お客様へ重要なお知らせです

弊社製コンクリートミキサー車のサービスキャンペーン対象車両台数訂正(追加)に関するお知らせ

《改善箇所説明図》

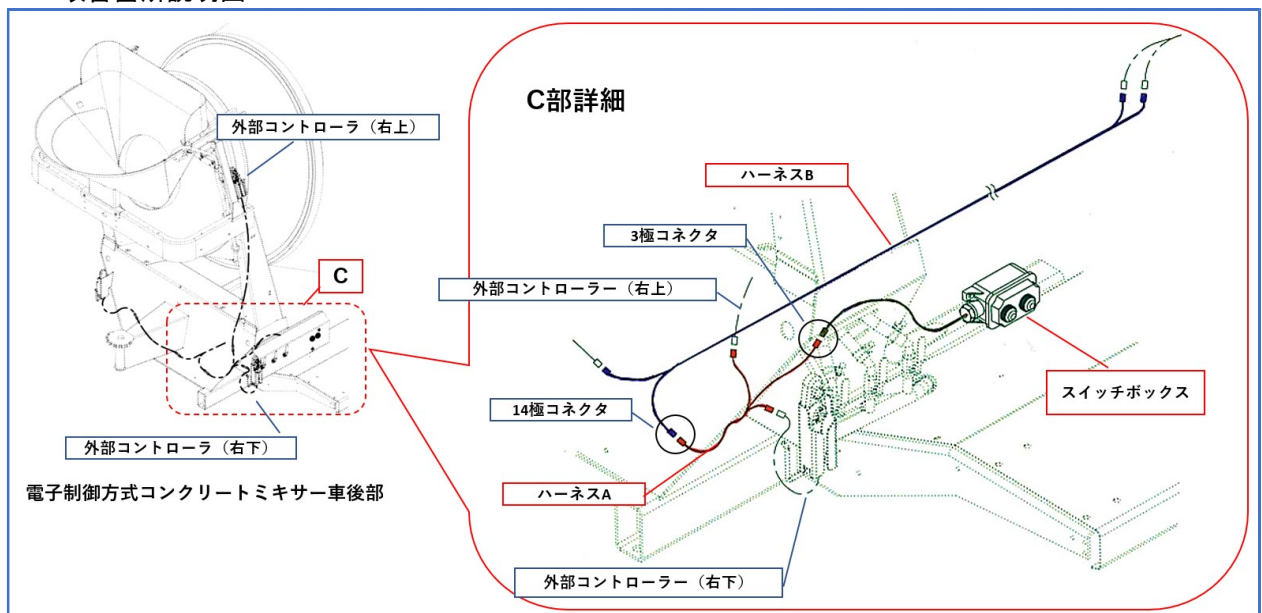
電子制御式コンクリートミキサー車のスイッチボックスにおいて、スイッチに取り付けられたゴム製キャップの設計検討が不十分なため、劣化等により損傷することがあります。そのため、損傷部から水が浸入し、非常停止スイッチの信号線の端子が水に浸ることによって導通することになり、制御プログラムが異常と判断し、スイッチ操作が無効となるおそれがあります。

また、スイッチボックスとは別の外部コントローラも操作が無効になるおそれがあります。

- ① 全車両、スイッチボックスを対策品に交換する。
- ② コネクタ部に水の侵入が確認されたハーネスについては、新品に交換する。
